Fiberglas-Technik Rudolf Lindner <b>EASA AP.161</b>	Technische Mitteilung (TM-G09) „Kontrolle / Austausch Höhenruder-Stange“	Grob Sailplanes EASA.A.250	Blatt 1 von 1 Revision 1 Ausgabe 14.05.2020
---	--	----------------------------------	---

Fiberglas-Technik Rudolf Lindner <b>EASA AP.161</b>	Service Bulletin (SB-G09) „Inspection / Replacement elevator pushrod“	Grob Sailplanes EASA.A.250	Page 1 of 1 Revision 1 Edition 14.05.2020
---	---	----------------------------------	---

Subject: Inspection / Replacement of elevator pushrod

Fiberglas-Technik Rudolf Lindner <b>EASA AP.161</b>	Anweisung / Instructions (A/I-G09) „Inspektion/Austausch HR-Stange“/ „Inspection/replacement elevator pushrod“	Grob Sailplanes EASA.A.250	Blatt / page 1 / 10 Ausgabe / edition 14.05.2020 Rev. 1
---	--	----------------------------------	---

Abb 1 – Skizze der Kontrollbohrung am Gabelkopfende (Bohrung Ø 6 mm), geschweißte Version  
*Drawing of the control hole in the lower fork head end (hole dia. 6 mm), welded version*

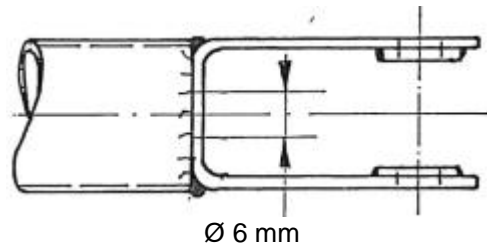
- c. Hier muss lediglich überprüft werden, ob die TM 315-34 (gefordert durch LTA 1988-001) durchgeführt wurde. Ist dies durch die Wartungsaufzeichnungen nicht belegbar, reicht es aus, ohne Ausbau der HR-Stange zu überprüfen, dass in der unteren Gabelkopfverbindung ein Kontrollbohrung Ø 6 mm vergleichbar Abb. 1 angebracht wurde. Ist dies nicht der Fall ist gemäß der TM 315-34 zu verfahren. Ist das Loch vorhanden, kann zu Arbeitsschritt 6 (Wiedereinbau Seitenrudder ff.) gesprungen werden.

- a. Am geschweißten Gabelkopfende unten muß die HR-Stange nach Zeichnung aufgebohrt werden (Bohrung Ø 6 mm, siehe Abb. 1). Bohrung aussen und innen entgraten.  
*The elevator pushrod must be drilled open on the welded lower fork head end according to the drawing (hole dia. 6 mm, see Abb. 1), Deburr the hole externally and internally.*

- f. Das Bohrloch am geschweißten Gabelkopfe bleibt offen.  
*The hole at the welded fork end remains open.*

Abb 2 – Bild einer demontierten und zerlegten HR-Stange, genietete Version mit Massenausgleich  
*Picture of a demounted and disassembled pushrod, riveted version with mass balance*

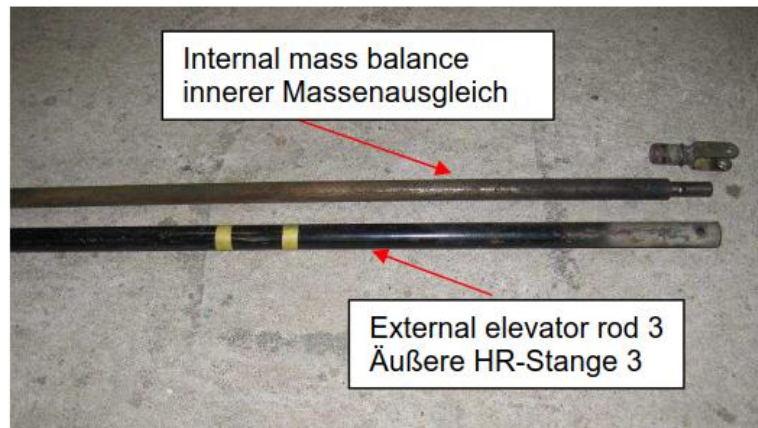
- d. Rohrriet am unteren Ende der Stange ausbohren (Bohrer Ø 6 mm) und danach den unteren Gabelkopf und – bei den Baureihen Astir II – das innere Massenausgleichsgewicht ausbauen. (Bei Baureihen Twin III ist dieser Massenausgleich am oberen Ende montiert und braucht nicht entfernt zu werden.)  
Abb. 2 zeigt eine solche Stange im zerlegten Zustand.  
Falls der Ausbau Schwierigkeiten wegen starker Reibung zwischen Stange und Massenballast macht oder falls starke Korrosion im inneren Stange oder am Massenausgleich vorgefunden wird, muss die HR-Stange erneuert werden.  
Anhang A zeigt am Beispiel Twin III Ausbohren des Rohrriets und weitere Schritte.  
*The tubular rivet at the lower elevator pushrod end has to be drilled open (drill dia. 6 mm) and then the lower fork connector and – with models Astir II - the internal mass balance has to be de-mounted. (With models Twin III the mass balance is mounted at the upper end and needs not to be de-mounted.)*

*See Abb.2 for such an elevator pushrod in disassembled status.*  
*If the removal creates difficulties due to strong friction between the external steel tube and the internal mass balance or when observing strong corrosion within the tube or at the massbalance, replace the elevator pushrod with a new one.*  
*Appendix A shows the drill out of the tubular rivet and further steps (example for Twin III).*

- g. Falls Massenausgleich demontiert wurde, den Gummi O-Ring zwischen innerem Massenausgleich und Stahlrohr ersetzen. O-Ring reduziert Vibrationen und Geräusche zwischen den Stangen.  
*Replace the rubber O-ring installed between the internal mass balance and the steel tube if mass balance has been de-mounted. This o-ring reduces vibrations and noise between the rods.*
- h. Stahlrohr, ggf. Massenausgleich und Gabelkopf mit neuem Rohrriet zusammenbauen. (Rohrriet DIN 7340B 6x1x26.5 verwenden)  
*Install new rivet to connect the steel tube, mass balance (if applicable) and the fork end. (Use Tubular Rivet P/N DIN 7340B 6x1x26.5.)*

## Anhang A – Arbeitsablauf bei Twin III / Appendix A – work sequence with Twin III:

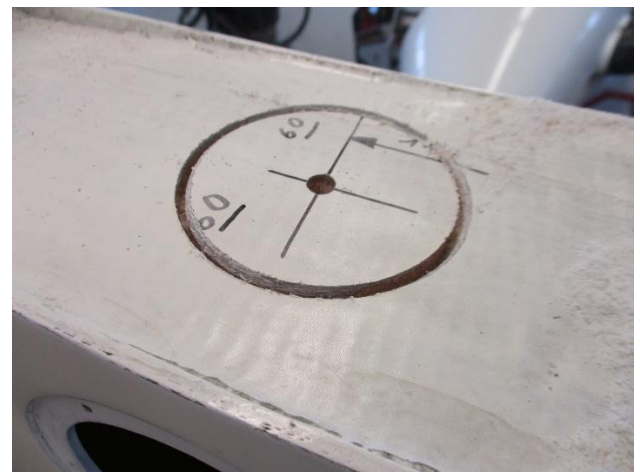
Anzeichnen Position der Bohrung (110 mm vor Vorderseite Höhenflossenbeschlag in der Mitte der Rippe)  
*Marking of the hole position (110 mm in front of elevator fitting in the middle of the rib)*

Lochsäge Ø 67 mm – Achtung: nur die oberen Lagen bis zum Schaum durchsägen  
*Hole saw (lock saw) Ø 67 mm – Caution: only sever the upper layers until reaching the foam*

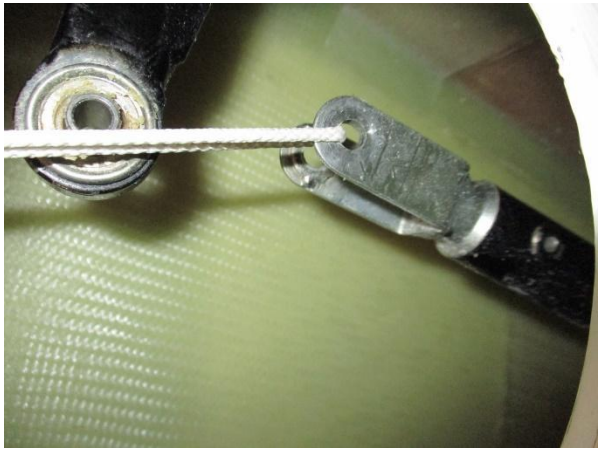
Lochsäge Ø 32 mm – diese kleinere Bohrung komplett durch die Rippe  
 Hole saw (lock saw) Ø 32 mm – this smaller hole cuts through the complete rib

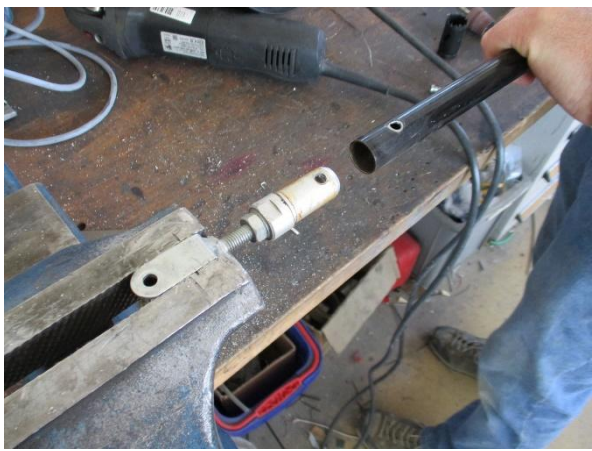
HR-Stange durch Handlochdeckel lösen und mittels Schnur durch die Bohrung nach oben herausnehmen  
 Loosen elevator pusrod through control openings and remove upward through cut hole using a string

Ausbohren des Rohriets (Bohrer Ø 6 mm) und Herausziehen der Alu-Buchse mit dem Gabelkopf  
 Drilling out the tubular rivet (drill Ø 6 mm) and pulling of the aluminum bush with the fork end

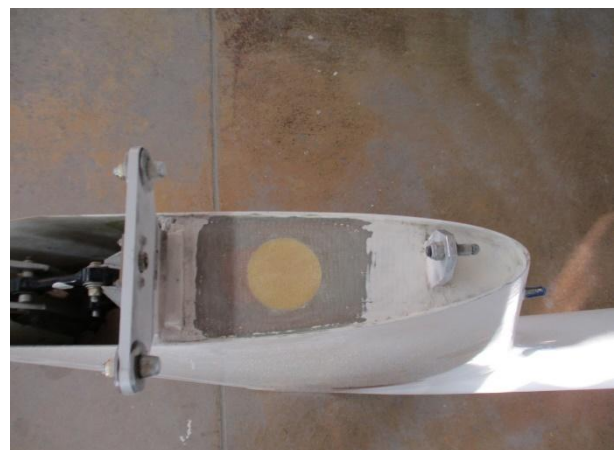
Ausschwenken mit Korrosionsschutz und Einsetzen neuer Rohrriem  
*Rinsing with corrosion preventive and insert new tubular rivet*

Nach Einbau der inspizierten / ausgetauschten HR-Stange wird die Bohrung in der Rippe per Standard-Reparaturverfahren wieder verschlossen.

Einsetzen einer Scheibe mit 8mm Schaum (Typ Conticell C60 / Divinycell H60 / Herex C70.55) mit 2 Lagen Glasgewebe 92 140 diagonal auf Unterseite, dann Schliessen der Reparaturstelle mit 3 Lagen Glasgewebe 92 140 diagonal durch Überlappen um ca. 40 mm.

*After reinstallation of inspected / replaced elevator control pushrod close the opening in the rib using standard repair procedures.*

*Insert a disk from foam 8 mm thick (type Conticell C60 / Divinycell H60 / Herex C70.55) with 2 layers glass fabric type 92 140 diagonal on underside, then close the repair area by overlap with approx. 40 mm using 3 layers glass fabric 92 140 diagonal.*
